BEIJING GOLD RARE AUTOMOBILE PARTS CO.,LTD

驾驶员座椅右侧罩壳RCS0239-08

H4-3.0问题点与修模方案

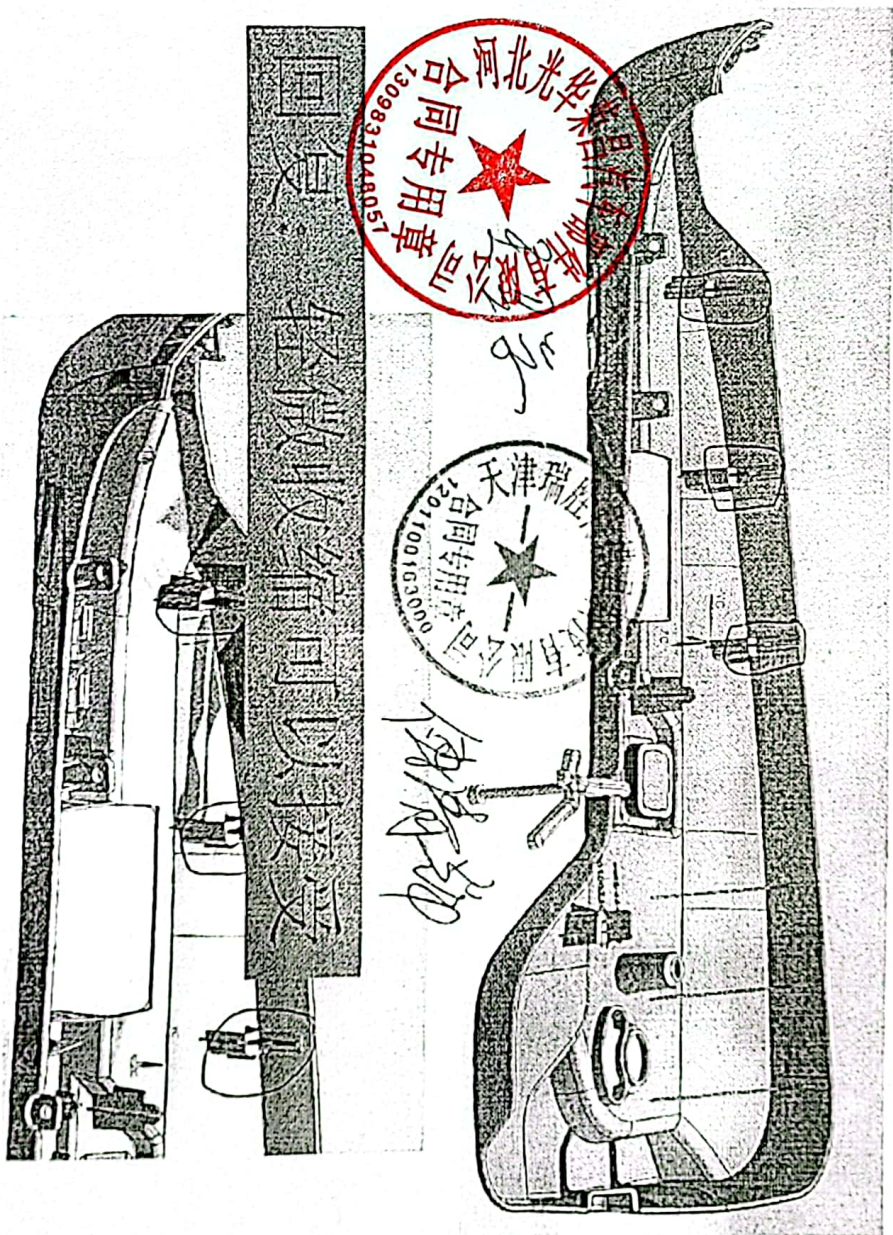
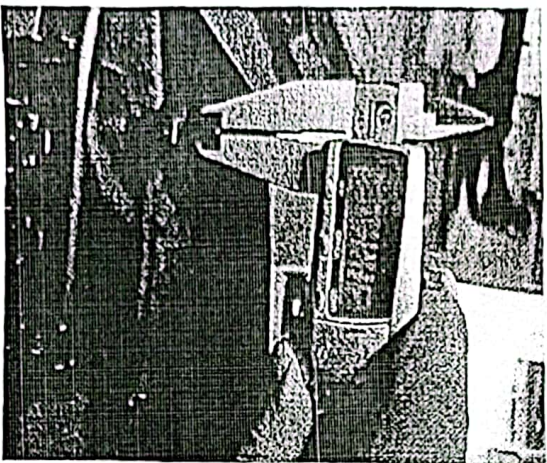
红色筋位实测1.5mm调整为2.0mm

加宽以后，筋位背面有缩坑

主驾驶员靠背调节手柄RCCS0239-09

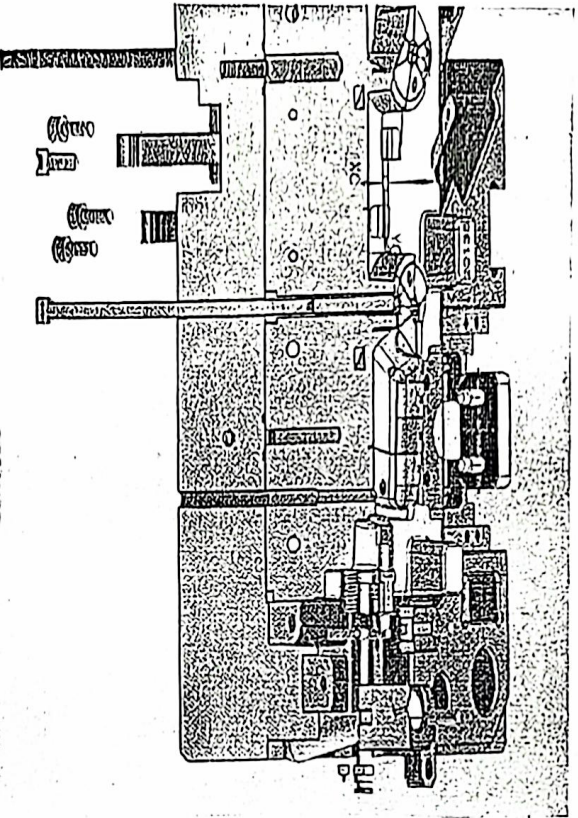
- 1、原生产顺序金属镶件放入模具内注塑生产模式不能满足产品外观要求。
- 2、模具镶件处结构是顶针，直顶镶件。
- 3、镶件位置改为镶针加推管结构。
- 4、司筒针定做2只。
- 5、工装与副驾驶员靠背调节手柄共用一个，生产只更换模块。

驾驶员座椅右侧罩壳RCS0239-08

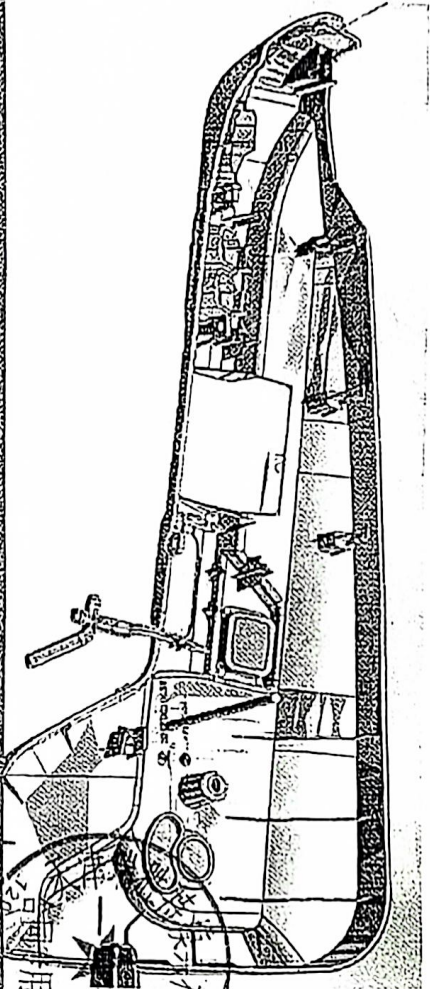
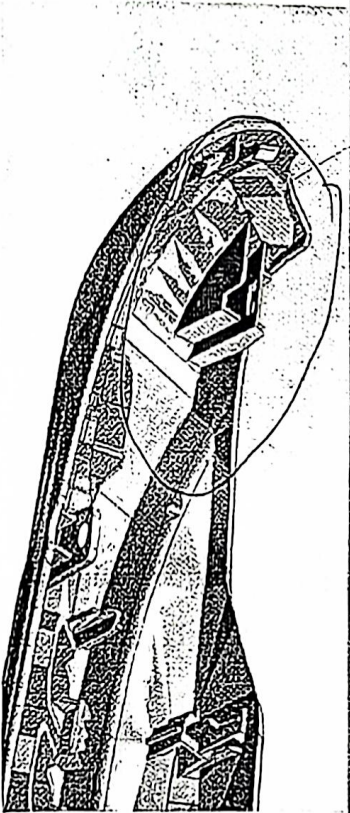
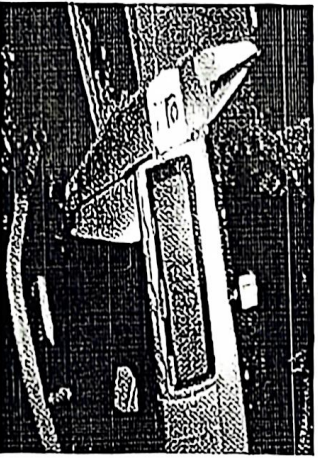
红色筋位实测0.85mm调整为1.3mm

加完以后，表面会有缩印

回复：客做板缩印以接受。前位厚度不要超过1.3mm
